LAUDO TÉCNICO DE VERIFICAÇÃO DAS INSTALAÇÕES DO SISTEMA DE CLIMATIZAÇÃO | VRF | ABIN | RS

O objetivo do Laudo Técnico em questão é a verificação das instalações do sistema de climatização do tipo VRF instalados na nova sede da Superintendência Regional ABIN localizada no 16º pavimento do edifício localizado na Av. Senador Tarso Dutra, nº 561, 605, 665 na cidade Porto Alegre-RS.

Em atendimento ao projeto executivo proposto pela NEOCLIMA AR CONDICIONADOS, 235214-EXCLI01-16ºTNCG-R00, foram instalados equipamentos de ar condicionado e renovação de ar.

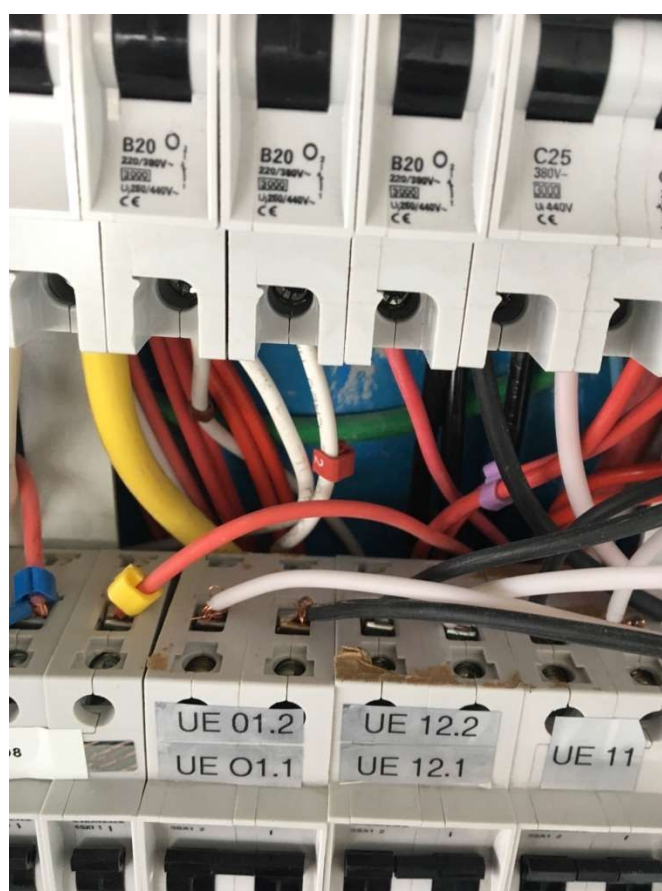
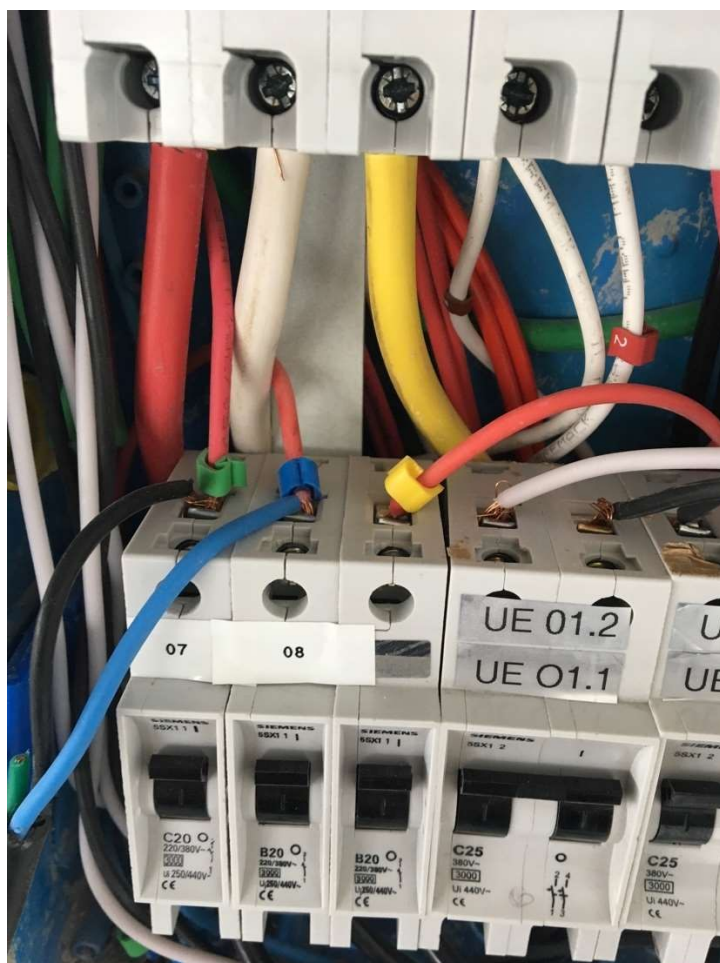
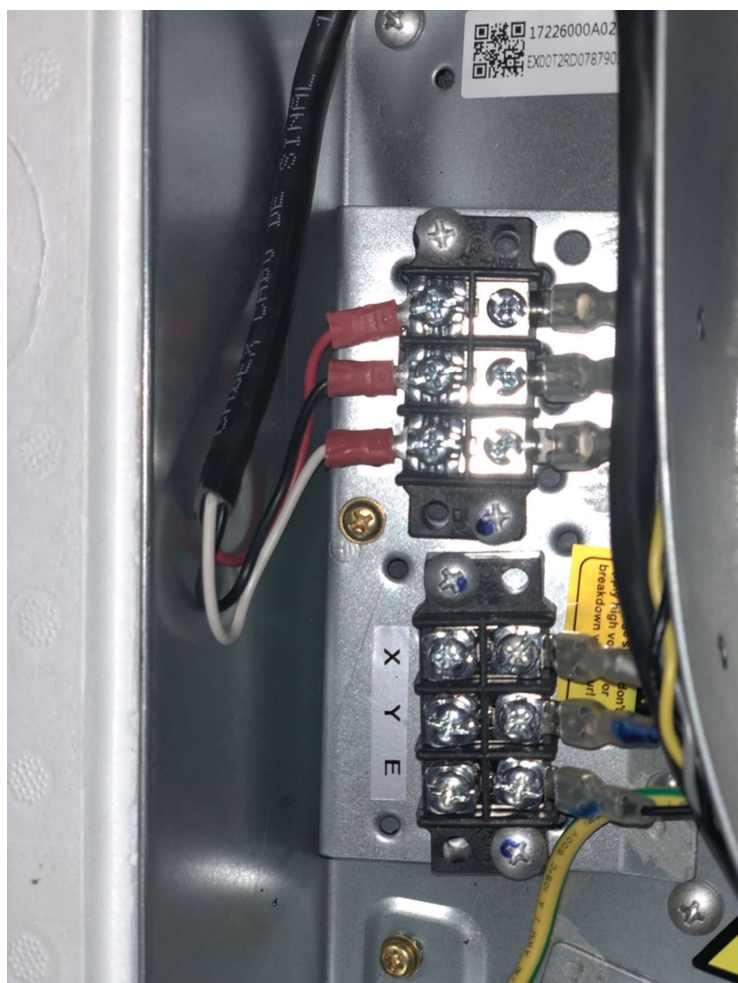
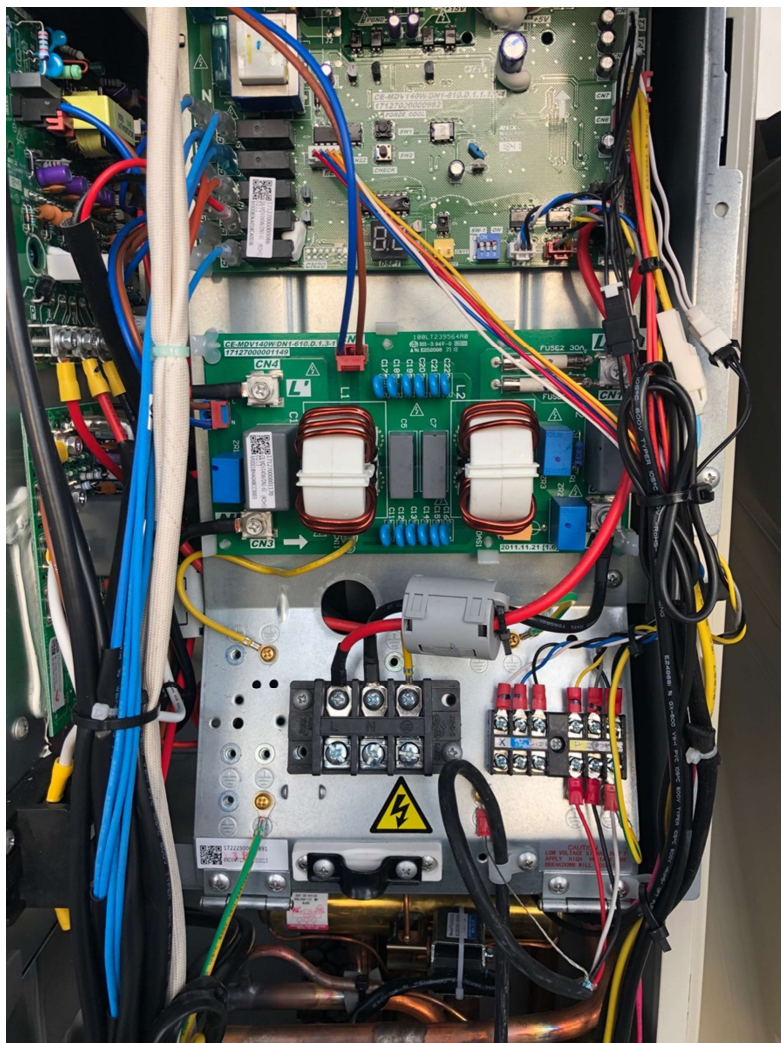
Foi verificado que os disjuntores instalados possuem gatilho de desarme maior que o solicitado pela fabricante dos equipamentos, conforme foto abaixo.

Verificou-se também a falta de terminais elétricos de compressão para interligação do cabeamento de alimentação aos disjuntores, devendo essas divergências elétricas serem reparadas.

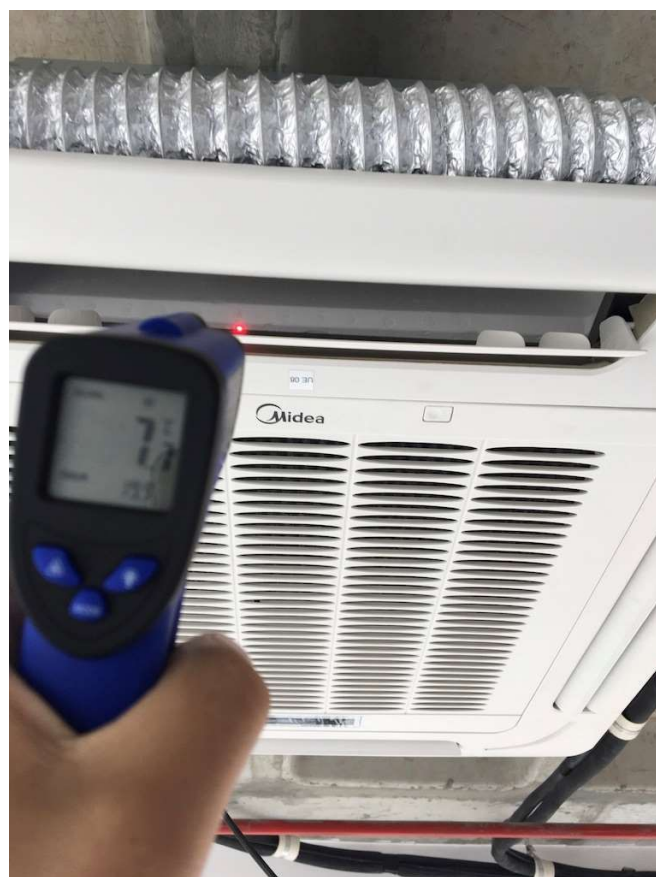
Verificou-se que não houve o fechamento de 02 pontos de tomada de ar externo, conforme foto anexa. Em projeto, consta necessária readequação, de modo a eliminar desbalanceamento de ar no ambiente.
